PROJET DE RESTAURATION DU PAVILLON DES TAMARIS DE L'ANCIEN SANATORIUM

COMMUNE D'AINCOURT
DÉPARTEMENT DU VAL-D'OISE (95)

NOTE DE RÉPONSE À L'AVIS
DE LA MRAE

Réponse à l'avis de la MRAe Ile-de-France n°MRAe APJIF-2022-015

Construction d'un gîte à chevrière - Insertion dans le site (1/10)

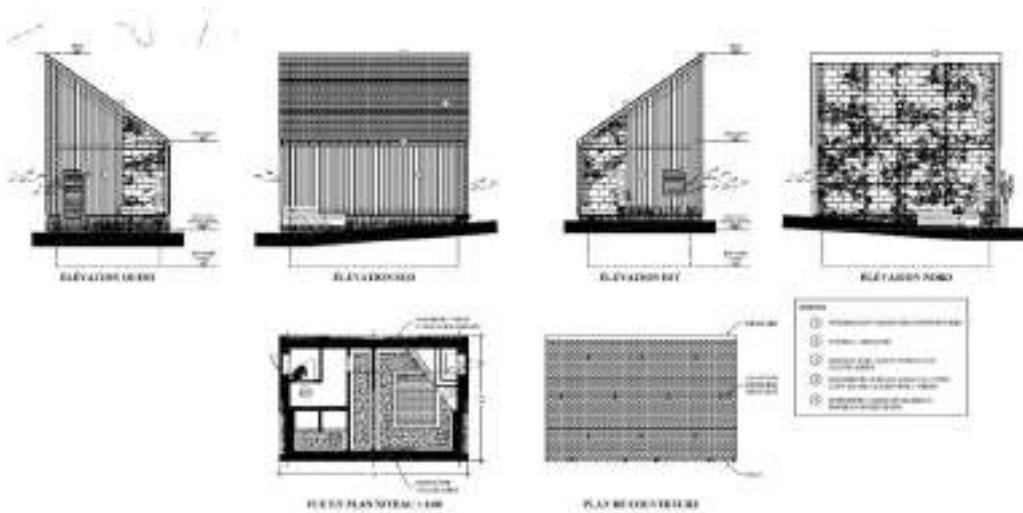
La MRAE recommande de présenter des garanties de pérennisation des mesures mises en place pour compenser les impacts du projet sur la biodiversité (création d'un gîte de substitution pour le petit Rhinolophe).

Les modalités de création du gîte de substitution pour le petit Rhinolophe et les garanties de pérennisation des mesures mises en place sont décrites au sein de l'étude d'impact écologique du bureau d'étude Écosphère, au chapitre 10.5.4 Création d'un gîte de substitution favorable aux rhinolophes (MC1) et 10.5.4.5 Entretien et gestion. Des extraits sont repris ci-après.

Trois pièces aux caractéristiques différentes offriront un espace chaud et stable pour la colonie de maternité, un espace plus tempéré pour les individus en transit et une cave fraîche et humide pour hiberner. Cette dernière sera presque intégralement enterrée afin de garantir sa stabilité thermique.

Plan masse du projet – Source : PALUDES

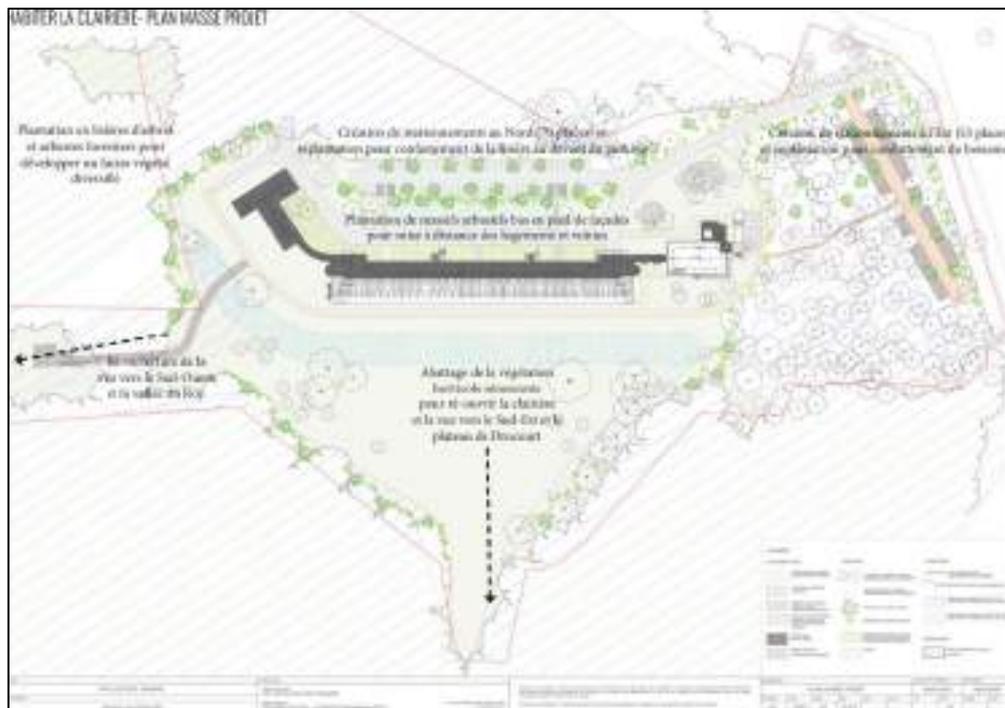
Par ailleurs, la MRAe relève que le nombre de places de stationnement prévues par le projet (soit 123 places) est supérieur à ce qu'autorise le règlement du PLU, qui serait de 104 places. La MRAe relève qu'un nombre de places de stationnement trop important ne contribue pas à la diminution de l'usage de la voiture. Il convient donc de rectifier cette erreur ou de justifier cet écart. Elle note par ailleurs qu'un local vélos est prévu dans le plan du rez-de-jardin, mais l'étude d'impact indique simplement que cet espace sera « clos, couvert, éclairé et sécurisé » (p.136), sans que le nombre de vélos concernés ne soit précisé.

- préciser l'échéance de réalisation de l'aménagement cyclable et piéton reliant le site de la Bucaille au centre du village et si cet aménagement sera opérationnel à la livraison des nouveaux logements ;**
- préciser le nombre de places de stationnement prévues pour les vélos et justifier le nombre de places de stationnement automobile.**

Le projet comporte 123 places au total réparties en deux zones.

La parking de la Lisière Nord est la zone principale de stationnement et se développe parallèlement au bâtiment, au-delà de la voie circulaire en pied de bâtiment, sur une zone dégagée à la lisière de l'Espace Boisé Classé.

Elle comporte 70 emplacements individuels. Cette zone se développe dans l'esprit rationaliste du bâtiment, avec deux surfaces de stationnement qui se déploient de part et d'autre d'une voie principale. Des cheminements piétons, à l'équerre, viennent assurer les liaisons indispensables avec le bâtiment.

La seconde zone de stationnement se développe à l'Est du bâtiment, quasiment en limite séparative, parallèlement à la rue de la Bucaille, dans une zone au boisement épars. Cette zone comporte 53 places de stationnement et elle est traitée de manière forestière, en tenant compte des spécimens d'arbres en place. Elle est reliée aux bâtiments par un sentier qui, par une fourche, s'oriente d'une part vers l'entrée du bâtiment A, et d'autre part vers la façade Nord du pavillon et l'entrée principale du bâtiment B après avoir contourné le bâtiment A.

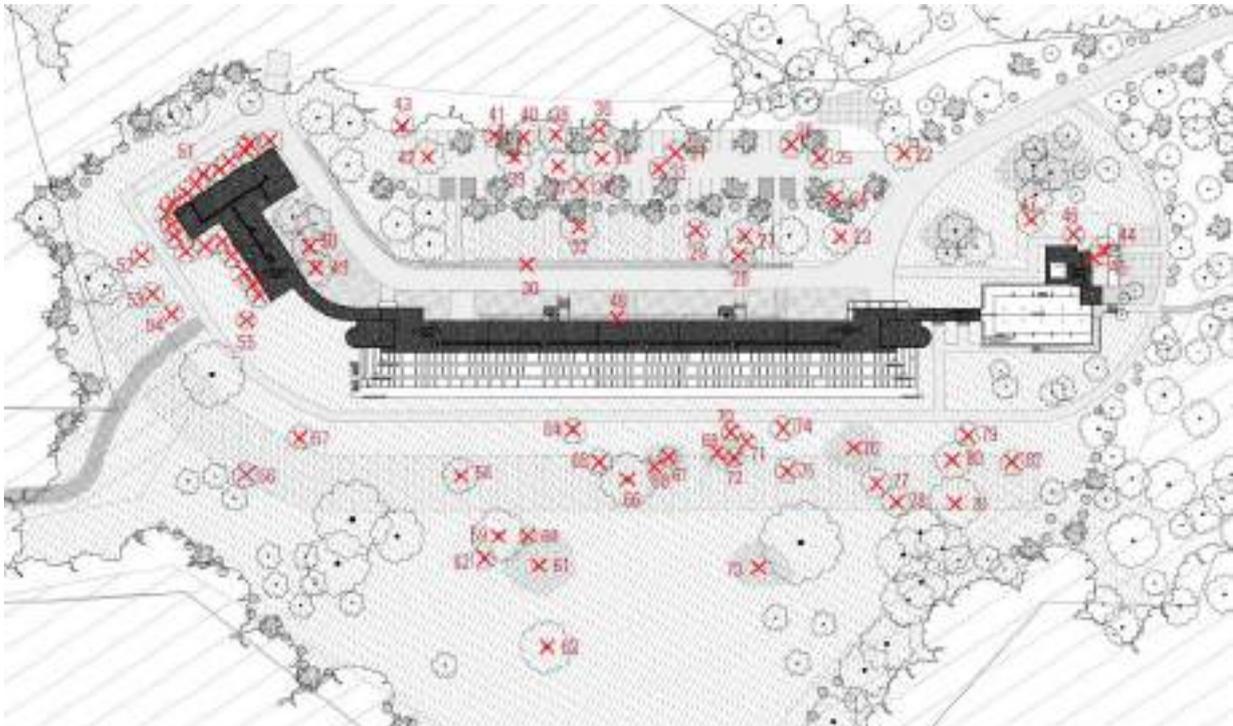
- Avis CSRPN : « Dans un premier temps, il est demandé de préserver les végétations bordant le bâtiment C et le couloir B-C qui constitue un corridor écologique fonctionnel à l'entrée/sortie du gîte occupé actuellement par la colonie tant que les autres aménagements (gîte de substitution, tunnel, faux-plafond...) ne sont pas finalisés ».

Réponse : François 1^{er} s'engage à respecter cette préconisation. Les végétations bordant le bâtiment C et le couloir B-C seront maintenues jusqu'au dernier hiver des travaux. Il s'agit donc des végétations numérotées 49, 50 et 51. Les arbres 52, 53 et 54 seront également maintenus jusqu'au dernier hiver des travaux. Le numéro 55 est un arbre mort tombé au sol. La lisière ne sera pas impactée par les travaux.

Plan des arbres et arbustes à abattre en rouge (75 arbres et 3 massifs arbustifs) – Groupe François 1^{er}

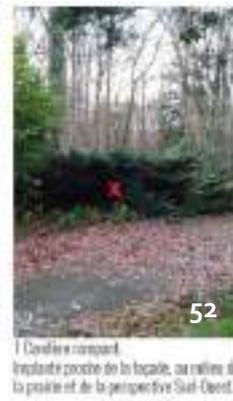
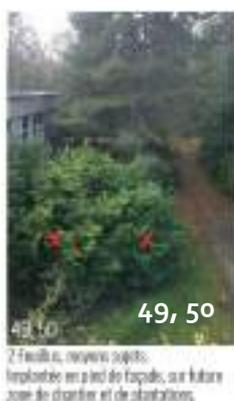
- Avis CSRPN : « Parallèlement, il est demandé d’implanter la structure permettant de créer une liaison entre la sortie de l’aménagement en faux-plafond, au plus près du bâtiment, jusqu’à la lisière arborée la plus proche au sud-ouest dès l’hiver 2022-2023 afin que cette continuité soit fonctionnelle lorsque la sortie par le bâtiment C sera obstruée au bénéfice de celle du bâtiment B le 15 mai 2023. Cet aménagement doit prévoir l’implantation de végétaux suffisamment âgés et denses pour garantir un écran efficace vis-à-vis de la lumière et des prédateurs. Au besoin, cet aménagement pourra intégrer quelques panneaux bois, en retrait des végétaux plantés, pour améliorer son efficacité sur les premières années de croissance des végétaux. Il est demandé au pétitionnaire de préciser son implantation, l’âge des sujets, leur quantité, leur densité et les essences retenues ».

Réponse : François 1er s’engage à respecter cette préconisation. La continuité végétalisée, reliant la sortie du faux-plafond à la lisière la plus prochaine à l’ouest, sera implantée au premier automne-hiver des travaux. Les sujets proches du bâtiment seront plantés au plus près de la façade pour éviter les effets de « vide ».

38 arbres et 73 arbustes seront plantés avec une densité très élevée d’un arbre pour 2 arbustes espacés de 1 à 2 m environ.

Leur taille sera entre 80 et 180 cm de hauteur en partie basse pour les arbustes et entre 2 et 3,5 m de hauteur pour les arbres. Ils feront l’objet d’un soin et entretien régulier pour garantir leur développement optimal et leur durée de vie. Les sujets présentant des « faiblesses » (maladie, mort, développement trop lent par rapport à une croissance « classique » de cette essence, inefficacité à occulter suffisamment la lumière en période de végétation selon sa situation dans la continuité à maturité...) seront remplacés par d’autres sujets ou d’autres essences.
